aan : Omgevingsdienst Zuid-Holland Zuid  
t.a.v. : ██████████  
van : ██████████  
Project : 23201 – Uitbreiding Tankpark Olivet te Dordrecht  
Datum : 02-09-2024  
Betreft : Aanvulling op de ingediende Constructieve Stukken \_\_\_\_\_

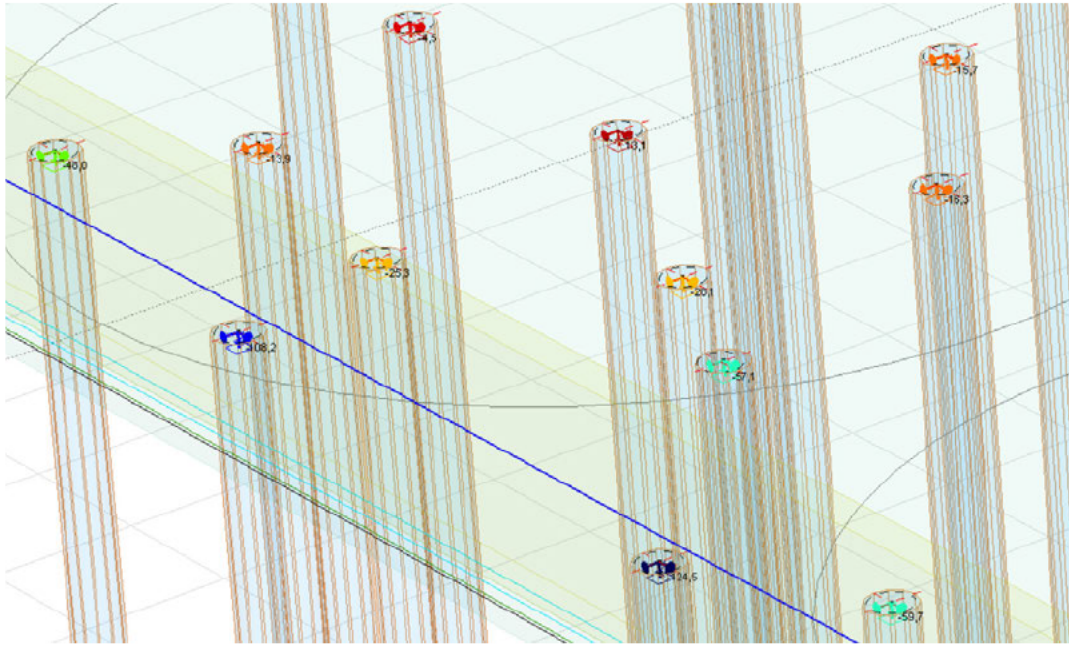
In deze notitie ontvangt u hierbij onze reactie op uw vraag met betrekking tot het wel/niet optreden van trekkrachten op de palen. Wij hebben de tankpark in de rekenprogrammatuur van AXISVM X7 ingevoerd (met een factor 0,9 voor 't eg en factor 1,65 voor wind). Uit de resultaten van deze berekening (zie onderstaande fragmenten) worden de palen enkel op een druk (-) kracht belast.
